Сброс (обнуление) памяти, т.е. искажение геометрии, потеря настроек на ТВ каналы и т.п. в телевизорах ERC и Erisson на шасси 3S10.

Рис. 1

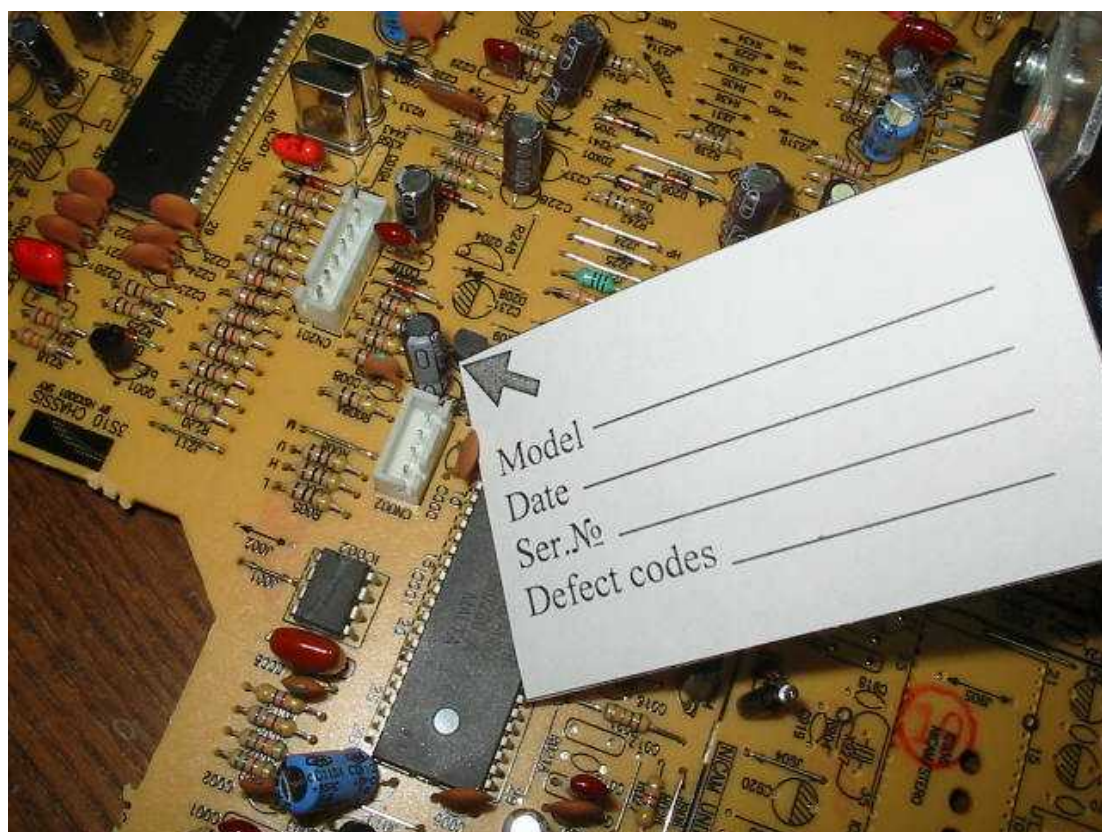
Неправильное формирование импульса сброса (Reset) на вх. 2 IC001.

1. Отпаять конденсатор 100,0x25V, подпаянный навесным монтажом (фото 04).
2. Впаять конденсатор 10,0x16V на место C009A (фото 01, 02).

Рис.3

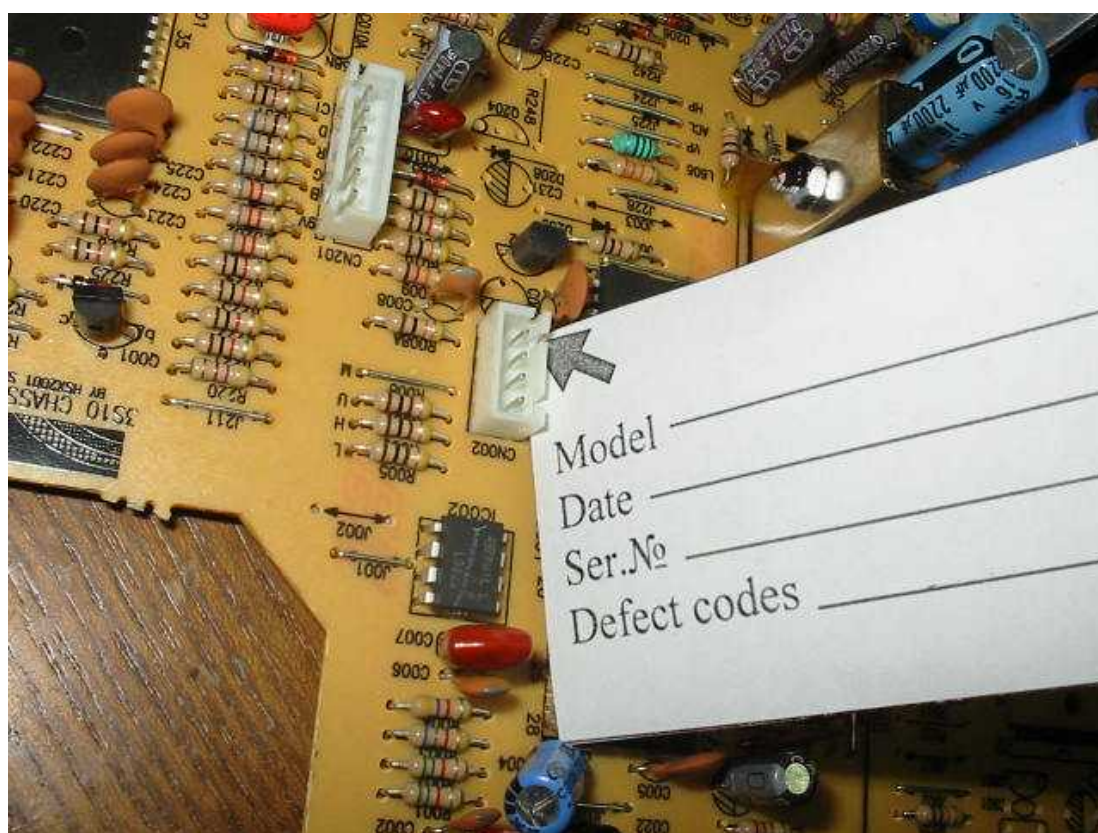
Вероятно, расположение деталей на шасси выглядит в соответствии с фото 03, 04.
